**Für eine 3. Beteiligung zum RPD vorgesehene Änderungen**

**Hier: Änderungen der graphischen Darstellung im Kreis Kleve im Vergleich zur Fassung gemäß Regionalratsbeschluss vom 23.06.2016 (ohne gesondert aufgeführte Änderungen der Windenergiebereiche und der Verkehrsdarstellungen)**

# Ä3BT-Kreis-Kleve-KÜ-Emmerich-am-Rhein – Rees Nr.01

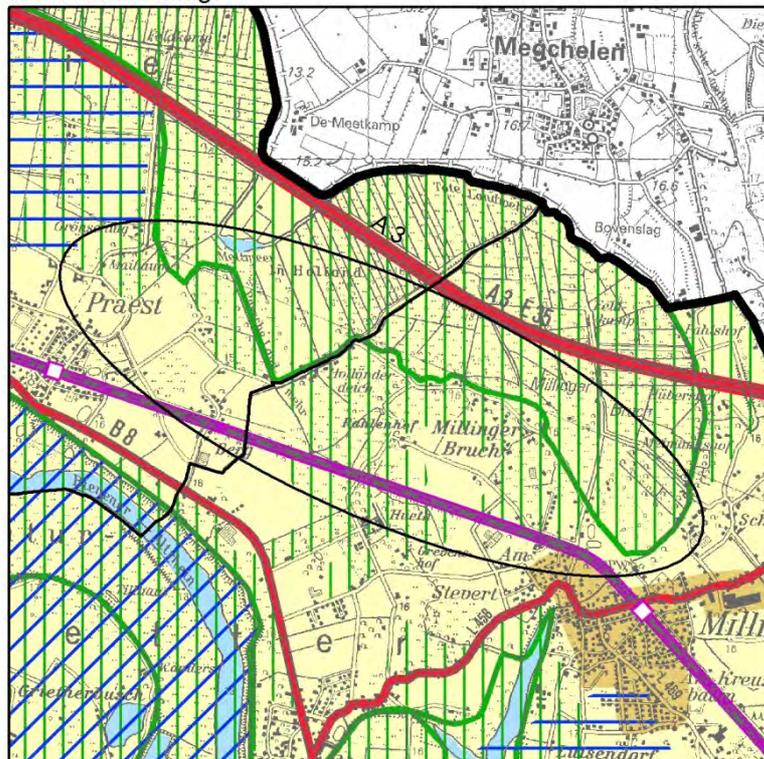
Der Bereich zum Schutz der Natur im Bereich Millinger Bruch im Gebiet der Stadt Rees sowie der Bereich zum Schutz der Natur im Bereich der Ortslage Praest im Gebiet der Stadt Emmerich werden reduziert. Der Biotopverbund herausragender

Bedeutung ist in diesem Bereich erweitert worden, um die Flächen für künftige Kohärenzsicherungsmaßnahmen zu sichern. Eine regionalplanerische Darstellung als BSN ist nicht mehr vorgesehen, da nicht klar ist, ob die Flächen für diesen Zweck zukünftig erforderlich sind bzw. ob solche Maßnahmen zukünftig umzusetzen sind.

Aufgrund dieser Änderung der zeichnerischen Darstellung sollen – als nicht wesentliche Beikartenänderung – auch die entsprechenden Darstellungen in den Beikarten 4 D und 4 E vor einem Aufstellungsbeschluss noch geändert werden.

### Ä3BT-Emmerich-am-Rhein Nr.01

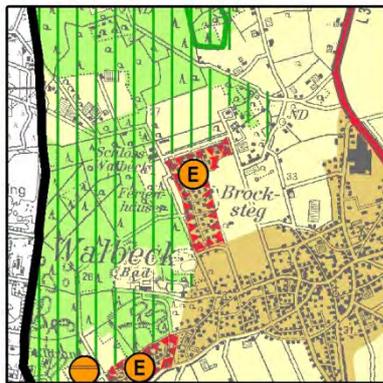
Die Reduzierung des BSN im Gebiet der Stadt Emmerich erfolgt auf der Grundlage neuerer Erkenntnisse zur Schutzwürdigkeit der Flächen. Diese wurden von der unteren Naturschutzbehörde in der Erörterung vorgetragen. Eine Änderung zu einem BSLE konnte durch das Landesamt für Natur, Umwelt und Verbraucherschutz bestätigt werden. Dementsprechend soll der Biotopverbund als BSLE im Regionalplan dargestellt werden.

Aufgrund dieser Änderung der zeichnerischen Darstellung sollen – als nicht wesentliche Beikartenänderung – auch die entsprechenden Darstellungen in den Beikarten 4 D und 4 E vor einem Aufstellungsbeschluss noch geändert werden.

## Ä3BT-Geldern Nr.01

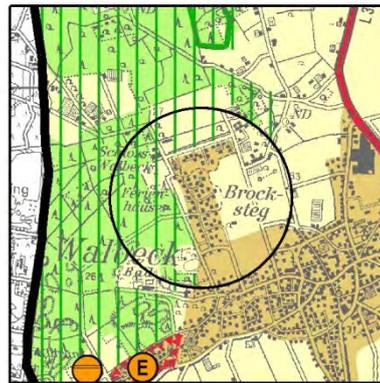
Der Bereich wird aufgrund der bestehenden Wohnnutzungen als ASB dargestellt. Für das Ferienhausgebiet wurde bereits per Erlass des Innenministeriums in den 1980er Jahren festgestellt, dass Dauerwohnen zulässig ist, so dass sich seitdem ein Wohngebiet mit Dauerwohnen entwickelt hat. Die im 1. und 2. Entwurf des RPD vorgesehene Zweckbindung als Ferieneinrichtung und Freizeitanlage entfällt, da der Bereich für eine Darstellung als ASB geeignet ist. Er liegt angrenzend an einen bestehenden ASB, der eine ausreichende Infrastrukturausstattung aufweist, zudem ist die Erschließung gesichert. Es entstehen keine neuen Entwicklungspotenziale, da der Bereich bereits bebaut ist.

## Ä3BT-Geldern Nr.02

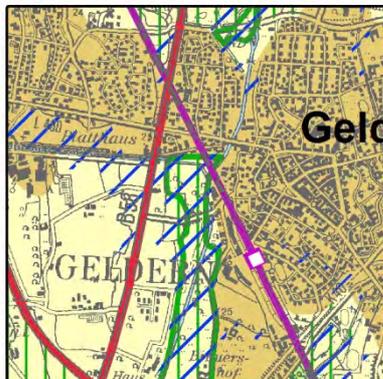
Der BSN im Gebiet der Gemeinde Geldern soll wegfallen und als BSLE dargestellt werden. Der Bereich liegt östlich der Issumer Fleuth, die als FFH-Gebiet ausgewiesen und im Landschaftsplan des Kreises Kleve als Naturschutzgebiet festgesetzt ist und somit im Regionalplan Düsseldorf als BSN dargestellt wird. Somit ist der wesentliche Bereich des Biotopverbundes herausragender Bedeutung durch die Darstellung eines BSN überlagert. Der wegfallende Bereich ist kleinteilig und weist gegenüber dem wesentlichen Bereich des Biotopverbundes innerhalb des BSN keine weiteren wertgebenden Merkmale auf. Die Erkenntnisse über die Wertigkeiten wurden von der unteren Naturschutzbehörde in der Erörterung vorgetragen und durch das Landesamt für Natur, Umwelt und Verbraucherschutz NRW bestätigt.

Aufgrund dieser Änderung der zeichnerischen Darstellung sollen – als nicht wesentliche Beikartenänderung – auch die entsprechenden Darstellungen in den Beikarten 4 D und 4 E vor einem Aufstellungsbeschluss noch geändert werden.

## Ä3BT-Geldern Nr.03

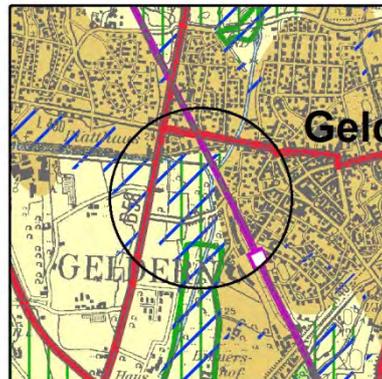
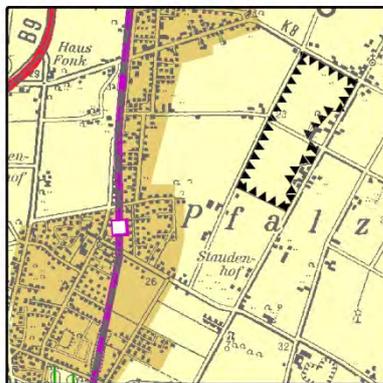
Der an den Siedlungsrand der Gemeinde Wachtendonk angrenzende BSN vollzieht den Verlauf der Niers nach, ist aber durch Freizeit- und Naherholungsnutzungen geprägt. Die Informationen wurden von der unteren Naturschutzbehörde und der Stadt Geldern im Rahmen der Beteiligung zum Regionalplan Düsseldorf vorgetragen und durch das Landesamt für Natur, Umwelt und Verbraucherschutz NRW bestätigt. Daher soll der BSN in diesem Teilbereich zurückgenommen werden und durch die Festlegung eines BSLE ersetzt werden.

Aufgrund dieser Änderung der zeichnerischen Darstellung sollen – als nicht wesentliche Beikartenänderung – auch die entsprechenden Darstellungen in den Beikarten 4 D und 4 E vor einem Aufstellungsbeschluss noch geändert werden.

### Ä3BT-Goch Nr.01

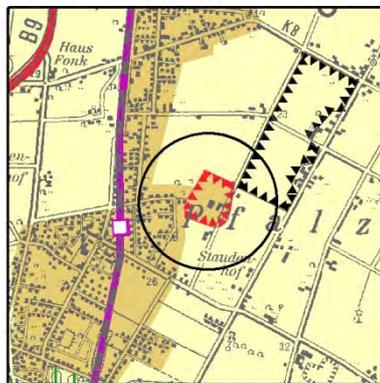
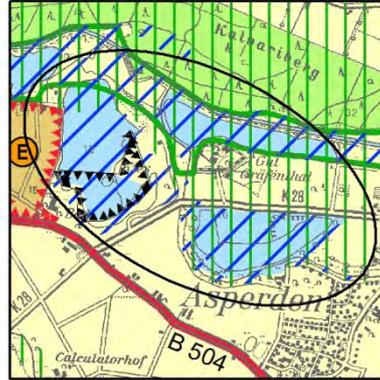
Anlass für die Darstellung eines ASB mit der Zweckbindung „Reitsportzentrum Goch-Pfalzdorf“ ist eine FNP-Änderung der Stadt Goch und die darin angestrebte Erweiterung einer bestehenden Reitsportanlage. Die Lage und Größenordnung des Planvorhabens und das besondere Alleinstellungsmerkmal als internationales Reitsportzentrum erfordert unter Berücksichtigung der Ziele des LEP NRW eine Darstellung als Allgemeiner Siedlungsbereich für zweckgebundene Nutzung (ASB-Z), da es sich in diesem Fall um eine raumbedeutsame, überwiegend durch bauliche Anlagen geprägte Sporteinrichtung handelt und der Betrieb nicht mehr einer landwirtschaftlichen Nutzung zuzuordnen ist.

## Ä3BT-Goch Nr.02

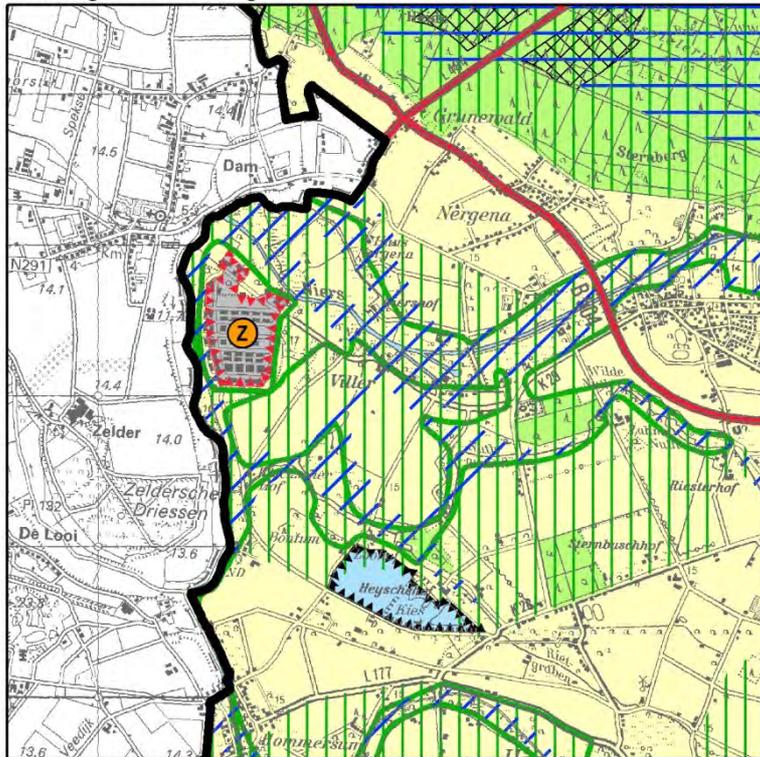
Der BSN südlich angrenzend an die Niers sowie der BSN im Bereich des Baggersees im Gebiet der Gemeinde Goch soll wegfallen und als BSLE dargestellt werden. Als wesentlicher Kernbereich des Biotopverbundes herausragender Bedeutung ist die Niers weiterhin als BSN dargestellt. Der Schutz und die Entwicklung des Kernbereiches sind gegenüber dem wegfallenden Bereich innerhalb des BSN von höherer Bedeutung, wie durch das LANUV NRW und die untere Naturschutzbehörde des Kreises Kleve bestätigt wurde. Die Darstellung des BSN wird durch die Darstellung eines BSLE ersetzt. Damit wird der Sicherung des Biotopverbundes in diesem Bereich hinreichend Rechnung getragen.

Aufgrund dieser Änderung der zeichnerischen Darstellung sollen – als nicht wesentliche Beikartenänderung – auch die entsprechenden Darstellungen in den Beikarten 4 D und 4 E vor einem Aufstellungsbeschluss noch geändert werden.

# Ä3BT-Goch Nr.03

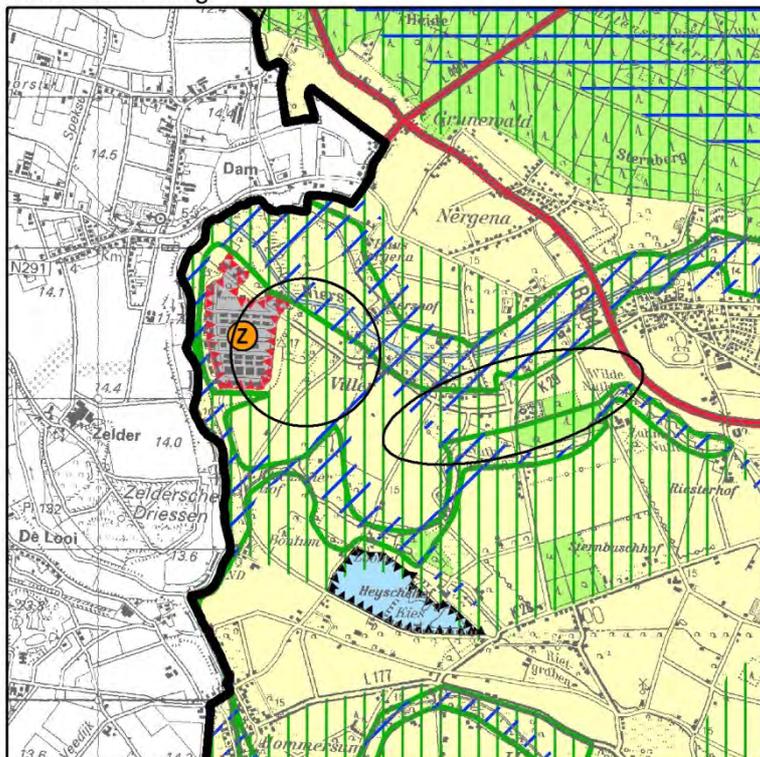
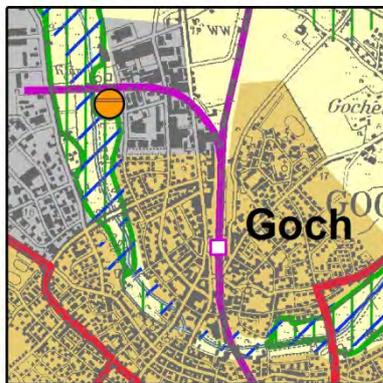
Der BSN östlich angrenzend an das Depot Hommersum im Gebiet der Gemeinde Goch soll wegfallen und als BSLE dargestellt werden. Die Änderung wurde im

Rahmen der Beteiligung zum Regionalplan durch die untere Naturschutzbehörde des Kreises Kleve und die Stadt Goch angeregt sowie durch das LANUV bestätigt. Als wesentlicher Kernbereich des Biotopverbundes herausragender Bedeutung ist die Niers weiterhin als BSN dargestellt. Der Schutz und die Entwicklung des Kernbereiches sind gegenüber dem wegfallenden Bereich innerhalb des BSN von höherer Bedeutung. Die Darstellung des BSN wird durch die Darstellung eines BSLE ersetzt. Damit wird der Sicherung des Biotopverbundes in diesem Bereich hinreichend Rechnung getragen.

Aufgrund dieser Änderung der zeichnerischen Darstellung sollen – als nicht wesentliche Beikartenänderung – auch die entsprechenden Darstellungen in den Beikarten 4 D und 4 E vor einem Aufstellungsbeschluss noch geändert werden.

### Ä3BT-Goch Nr.04

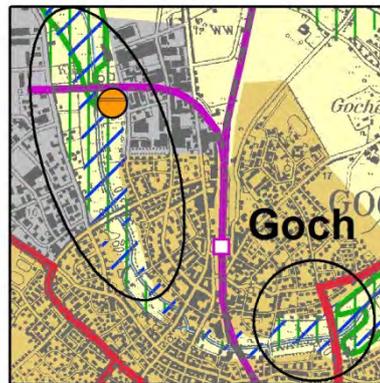
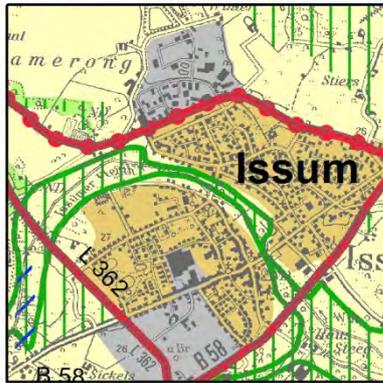
Der an den Siedlungsrand der Gemeinde Goch angrenzende BSN vollzieht den Verlauf der Niers nach, ist aber durch freizeitorientierte Nutzungen geprägt. Die Änderung wurde im Rahmen der Beteiligung zum Regionalplan Düsseldorf von der Stadt Goch und der unteren Naturschutzbehörde angeregt sowie durch das LANUV NRW bestätigt. Daher soll der BSN in diesem Teilbereich zurückgenommen werden und durch die Festlegung BSLE ersetzt werden.

Aufgrund dieser Änderung der zeichnerischen Darstellung sollen – als nicht wesentliche Beikartenänderung – auch die entsprechenden Darstellungen in den Beikarten 4 D und 4 E vor einem Aufstellungsbeschluss noch geändert werden.

## Ä3BT-Issum Nr.01

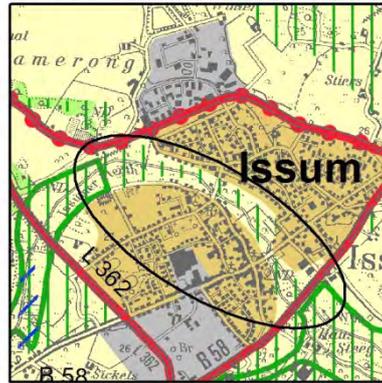
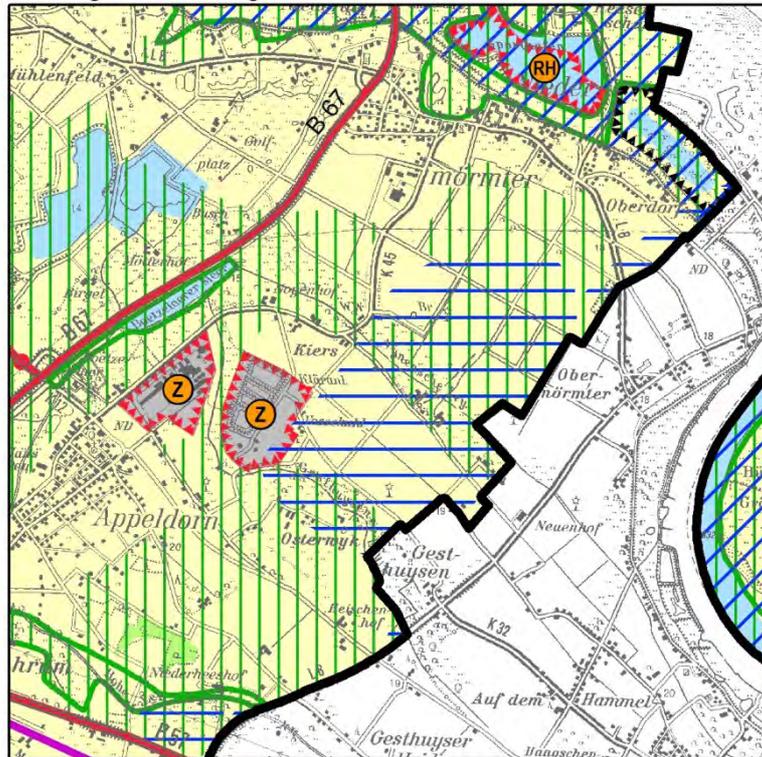
Der den Siedlungsbereichen von Issum eng benachbarte BSN vollzieht den Verlauf der Niers nach, ist aber durch intensive landwirtschaftliche Nutzungen geprägt. Daher soll der BSN in diesem Teilbereich zurückgenommen werden und durch die Festlegung BSLE ersetzt werden. Damit wird der Sicherung des Biotopverbundes in diesem Bereich hinreichend Rechnung getragen. Die Änderung wurde im Rahmen der Beteiligung zum Regionalplan Düsseldorf von der Gemeinde Issum und der unteren Naturschutzbehörde angeregt sowie durch das LANUV NRW bestätigt. Aufgrund dieser Änderung der zeichnerischen Darstellung sollen – als nicht wesentliche Beikartenänderung – auch die entsprechenden Darstellungen in den Beikarten 4 D und 4 E vor einem Aufstellungsbeschluss noch geändert werden.

# Ä3BT-Kalkar Nr.01

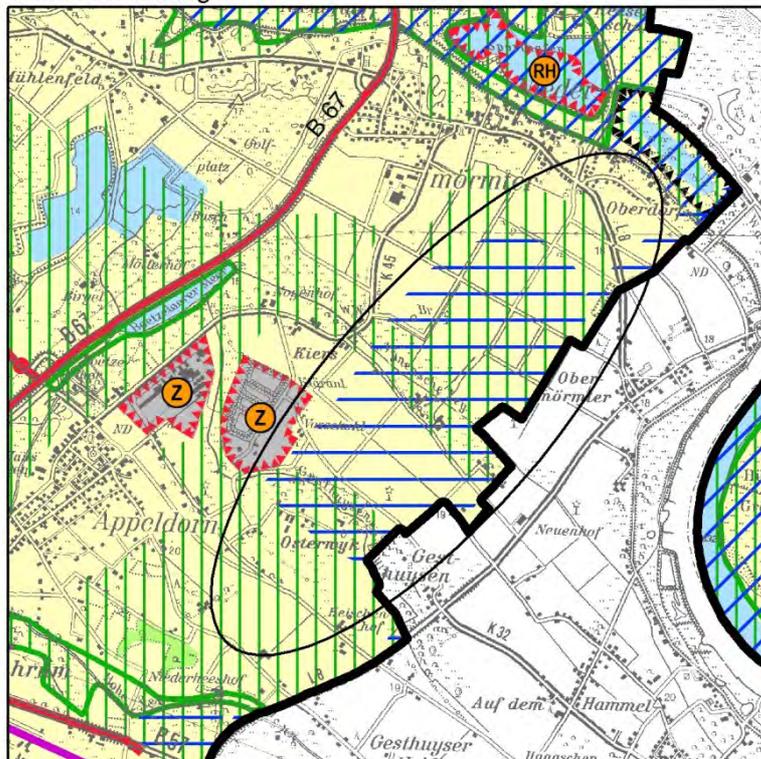
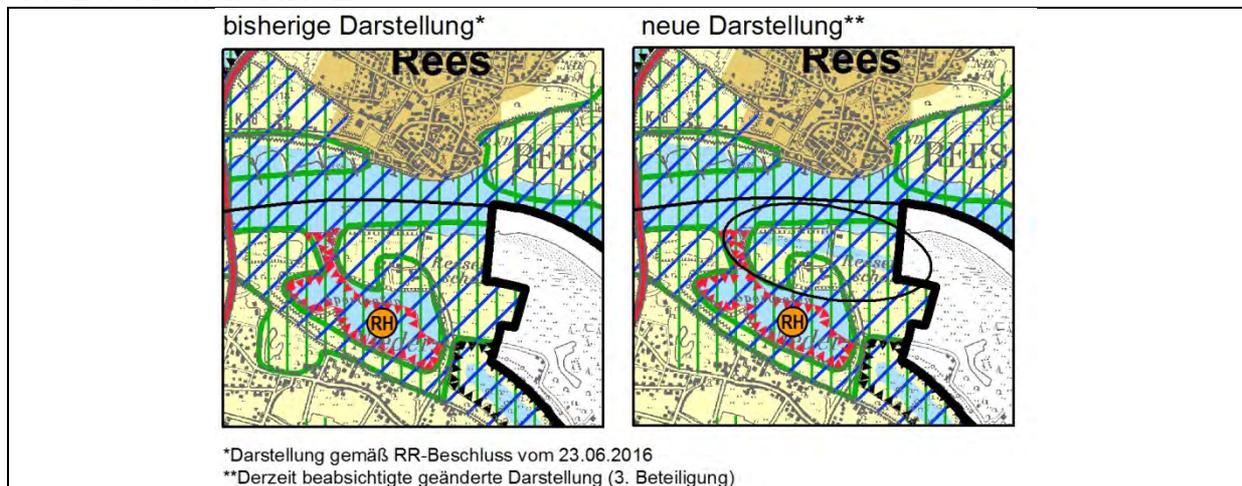
Die Änderung erfolgt auf Grund einer Aktualisierung der verfügbaren Geo-Daten zu dem Einzugsbereich der öffentlichen Wassergewinnungsanlage „Ober Mörmter“.

Gemäß den neuen Daten, überlagert die BGG-Darstellung den GIB Z „Kalkar-Appeldorn (Zweckbindung Verarbeitung landwirtschaftlicher Produkte)“ nicht. Aufgrund dieser Änderung der zeichnerischen Darstellung sollen – als nicht wesentliche Beikartenänderung – auch die entsprechenden Darstellungen in der Beikarte 4 G vor einem Aufstellungsbeschluss noch geändert werden.

### Ä3BT-Kalkar Nr.02

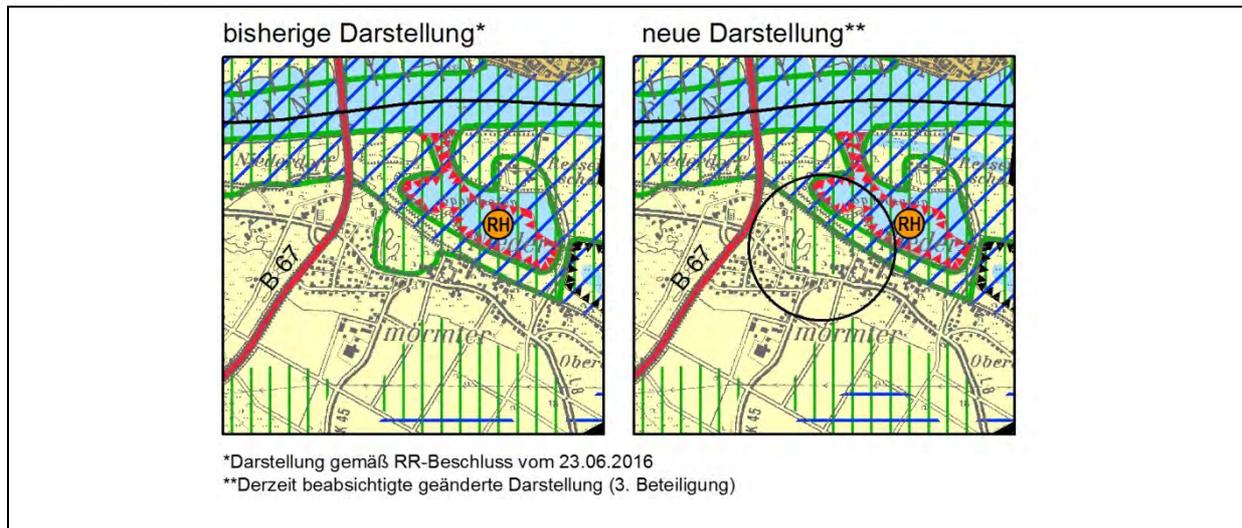
Es handelt sich um eine Änderung, durch die die zuvor nicht abgebildete Flutrinne Kalkar (dargestellt als Freiraum) jetzt als Oberflächengewässer abgebildet werden soll. Damit soll die sachgerechte, reale Nutzung abgesichert werden.

### Ä3BT-Kalkar Nr.03

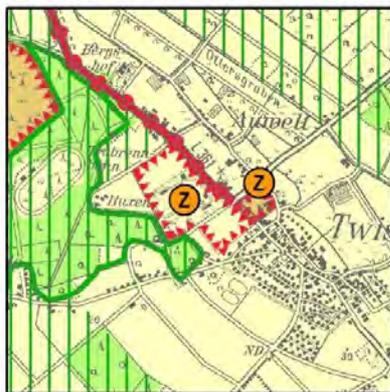
Der südlich an den Ruhehafen und das Vogelschutzgebiet (VSG) „Unterer Niederrhein“ angrenzende BSN im Gebiet der Stadt Kalkar soll wegfallen und als BSLE dargestellt werden. Als wesentlicher Kernbereich des Biotopverbundes herausragender Bedeutung ist das VSG weiterhin als BSN dargestellt. Der Schutz und die Entwicklung des Kernbereiches sind gegenüber dem wegfallenden Bereich innerhalb des BSN von höherer Bedeutung, zur Sicherung der Hauptstruktur ist der

wegfallende Bereich nicht erforderlich. Die Darstellung des BSN wird durch die Darstellung eines BSLE ersetzt. Damit wird der Sicherung des Biotopverbundes in diesem Bereich hinreichend Rechnung getragen. Die Änderung wurde im Rahmen der Beteiligung zum Regionalplan Düsseldorf von der Stadt Kalkar und der unteren Naturschutzbehörde des Kreises Kleve angeregt sowie durch das LANUV NRW bestätigt.

Aufgrund dieser Änderung der zeichnerischen Darstellung sollen – als nicht wesentliche Beikartenänderung – auch die entsprechenden Darstellungen in den Beikarten 4 D und 4 E vor einem Aufstellungsbeschluss noch geändert werden.

### Ä3BT-Kevelaer Nr.01

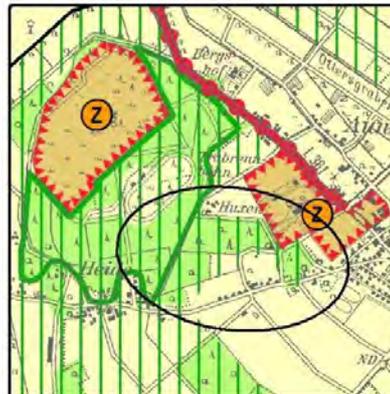
Für den in Kevelaer Twisteden gelegenen Freizeitpark Irrland wird eine Darstellung als Allgemeiner Siedlungsbereich mit Zweckbindung vorgesehen (ASB-Z), da nach LEP NRW Ziel 6.6.2 (Erläuterungen) raumbedeutsame, überwiegend durch bauliche Anlagen geprägte Freizeiteinrichtungen als ASB-Z festgelegt werden sollen. Der Park besteht bereits und ist im GEP 99 als ASB-Z dargestellt.

### Ä3BT-Kevelaer Nr.02

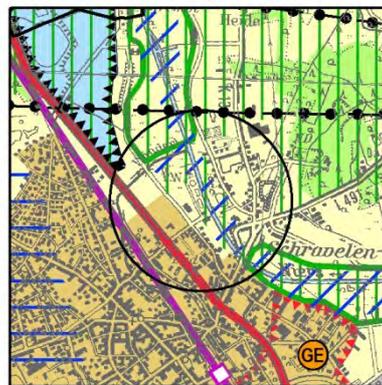
Die Reduzierung des BSN im Gebiet der Stadt Kevelaer erfolgt auf der Grundlage neuerer Erkenntnisse zur Schutzwürdigkeit der Flächen. Diese wurden im Rahmen des Erarbeitungsverfahrens von der unteren Naturschutzbehörde vorgetragen. Eine Änderung kann auch durch das LANUV NRW bestätigt werden. Dementsprechend soll der Bereich als BSLE im Regionalplan dargestellt werden. Damit wird der Sicherung des Biotopverbundes in diesem Bereich hinreichend Rechnung getragen. Aufgrund dieser Änderung der zeichnerischen Darstellung sollen – als nicht wesentliche Beikartenänderung – auch die entsprechenden Darstellungen in den Beikarten 4 D und 4 E vor einem Aufstellungsbeschluss noch geändert werden.

### Ä3BT-Kevelaer Nr.03

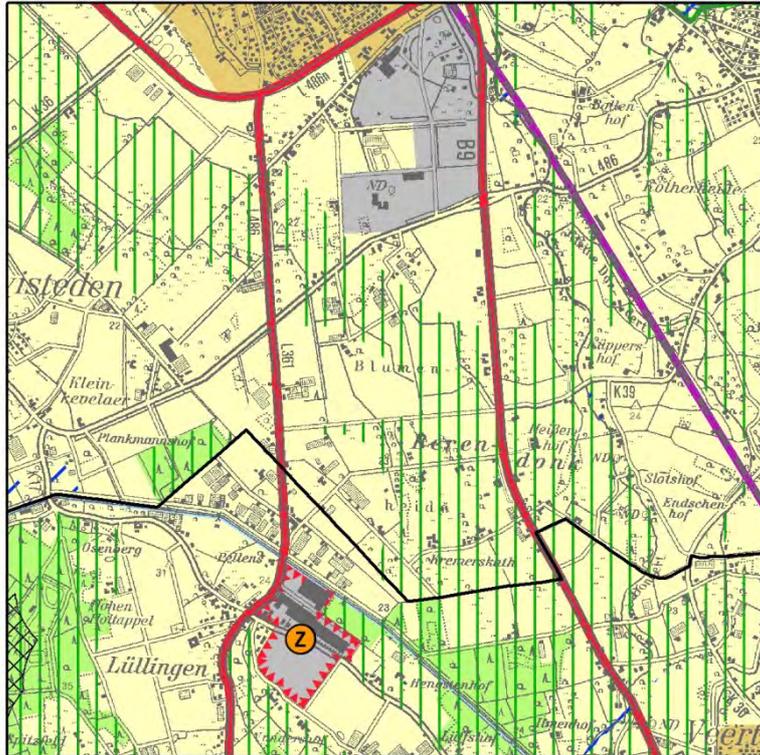
Der an den Siedlungsrand der Stadt Kevelaer angrenzende BSN vollzieht den Verlauf der Niers nach, ist aber durch angrenzende bauliche und infrastrukturelle Nutzungen (Kläranlage, bauliche Anlagen) sowie intensive Landwirtschaft geprägt. Daher soll der BSN in diesem Teilbereich zurückgenommen werden und durch die Festlegung BSLE ersetzt werden. Damit wird der Sicherung des Biotopverbundes in diesem Bereich hinreichend Rechnung getragen. Die Änderung wurde im Rahmen der Beteiligung zum Regionalplan Düsseldorf von der Stadt Kevelaer und der unteren Naturschutzbehörde des Kreises Kleve angeregt sowie durch das LANUV NRW bestätigt.

Aufgrund dieser Änderung der zeichnerischen Darstellung sollen – als nicht wesentliche Beikartenänderung – auch die entsprechenden Darstellungen in den Beikarten 4 D und 4 E vor einem Aufstellungsbeschluss noch geändert werden.

# Ä3BT-Kevelaer Nr. 04

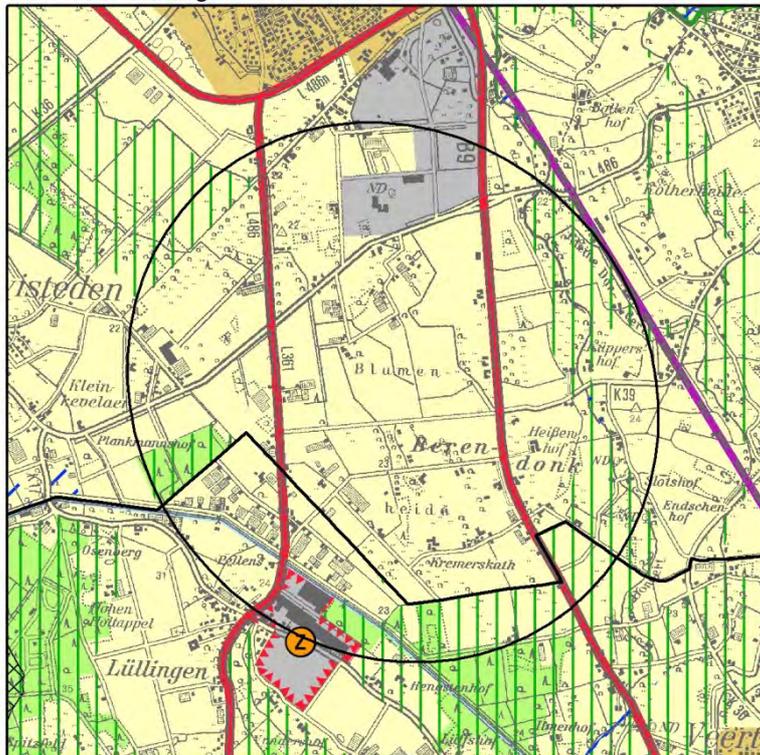
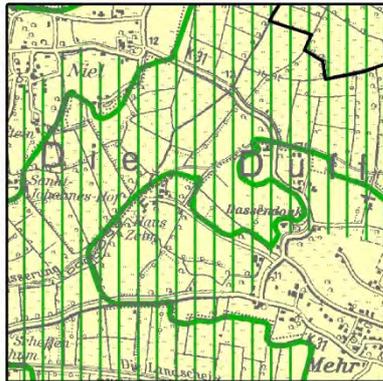
Die Reduzierung des BSLE im Gebiet der Stadt Kevelaer erfolgt auf der Grundlage neuerer Erkenntnisse, die im Nachgang zur Erörterung durch die untere

Naturschutzbehörde des Kreises Kleve sowie das LANUV NRW vorgetragen wurden, zur Schutzwürdigkeit der Flächen. Aufgrund dieser Änderung der zeichnerischen Darstellung soll – als nicht wesentliche Beikartenänderung – auch die entsprechende Darstellung in der Beikarte 4 E vor einem Aufstellungsbeschluss noch geändert werden.
